**INFORME TECNICO N° 0094-2023-ANA-DCERH/WQQ**

**ASUNTO :** Información Complementaria al "Plan Dirigido a la Remediación - Estación Morona", presentado por PETROLEOS DEL PERU S.A.- PETROPERU.

**REFERENCIA :** Oficio N° 346-2023-MINEM/DGAAH/DEAH

**FECHA :** San Isidro, 27 de junio de 2023

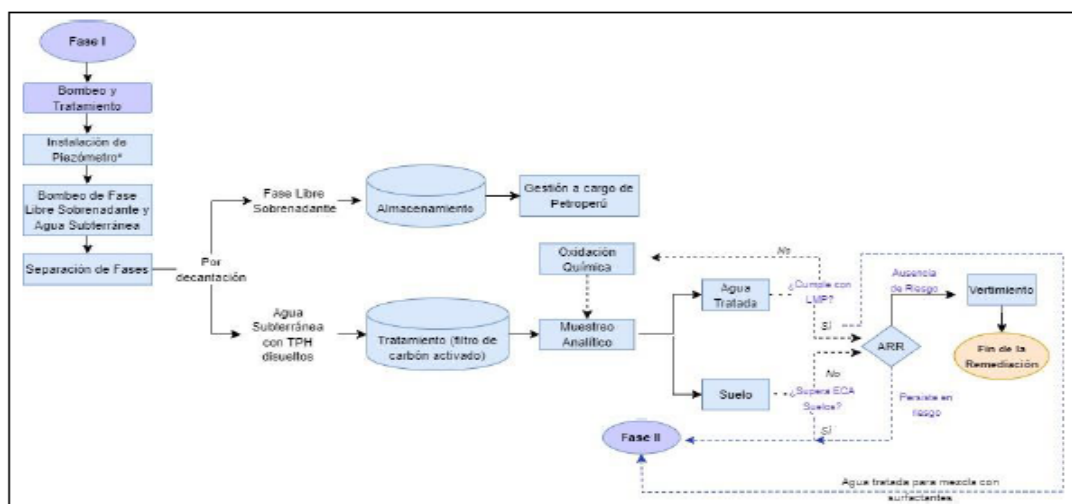
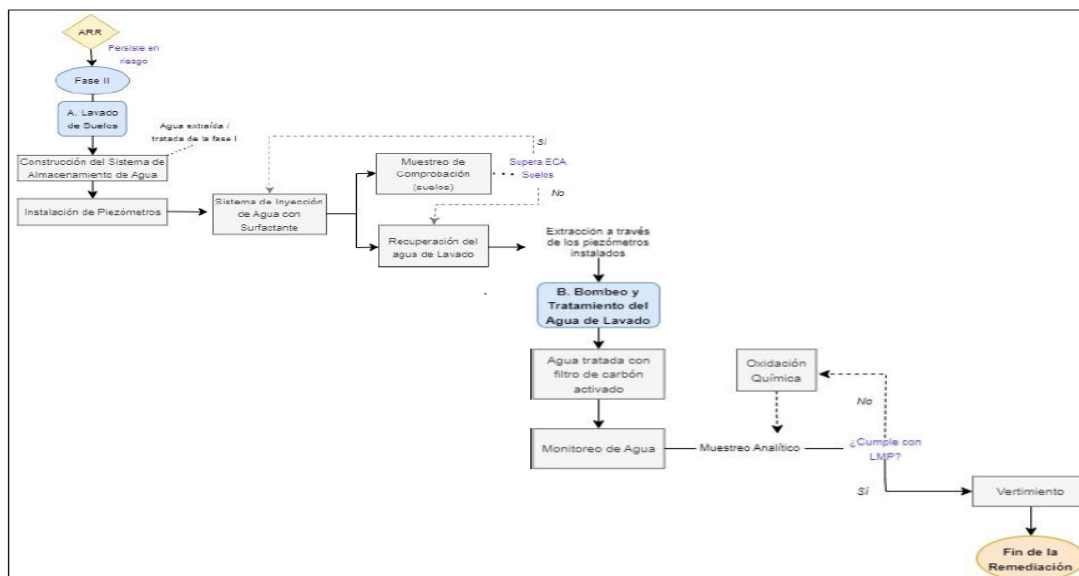
- e. Sustentar el detalle de las actividades y la metodología que seleccionará y si para su implementación requerirá agua de fuente natural y/o cual será el manejo de las aguas residuales y/o contaminantes que se aíslan de la fase libre. De ser el caso, deberá considerar los requerimientos para derechos de uso de agua indicados en la R.J. N° 007-2015-ANA o la autorización de vertimiento indicados en la RJ N° 224-2013-ANA respectivamente.

Según Folio N° 90 al 92 Apartado 6.2.4.2 Área de Interés AI 2 (Zona Industrial) / literal A / Tratamiento y Gestión del Agua Subterránea Extraída, se indica que el producto (fase libre sobrenadante) será gestionado y el agua tratada, dependiendo del volumen extraído, parte de esta será vertida al río Morona y el restante será utilizada para realizar la mezcla con surfactantes a aplicar en el Lavado de Suelos *in situ*. Asimismo, en el Folio N° 96 y 97: Apartado 6.2.4.2 Área de Interés AI 2 (Zona

Industrial) / literal C / Vertimiento al río Morona, se establece la gestión de permisos y/o autorizaciones para el vertimiento de efluentes.
